# 質 疑 回 答 書

( 空調設備 )

工事名 豊前市立豊前中学校整備工事

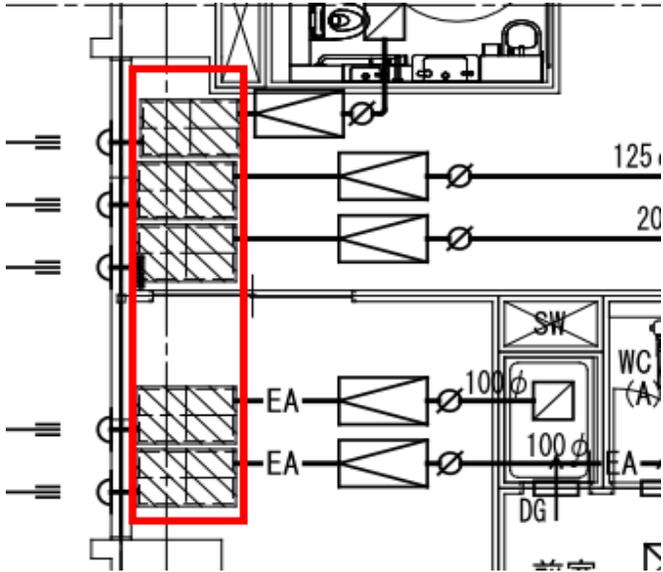
No.	種別・ページ等	質 疑 事 項	回 答
1	M-002 M-019	特記仕様書(2) 15.保温 排気ダクトは外壁1mまで行う と記載ありますが AC-019 1階 <sup>外</sup> (校舎棟・調理室) 凡例・特記事項 排気ダクトは 外壁2m以上防露GW25t巻きを施す と記載あります。 特記仕様書(2) 15.保温を正と考えて宜しいでしょうか。	特記仕様書(2)を正でお願いします。
2	M-002	特記仕様書(2) 15.保温 外気、排気ダクトの保温は記載がありますが 空調機、全熱交換器のダクトの保温範囲は記載がありません。 以下通りに考えて宜しいでしょうか。 ・空調OA、SOA、SA： 全て保温 ・空調RA：保温無 ・全熱交換器SA、OA、EA：全て保温 ・全熱交換器RA：保温無	宜しいです。
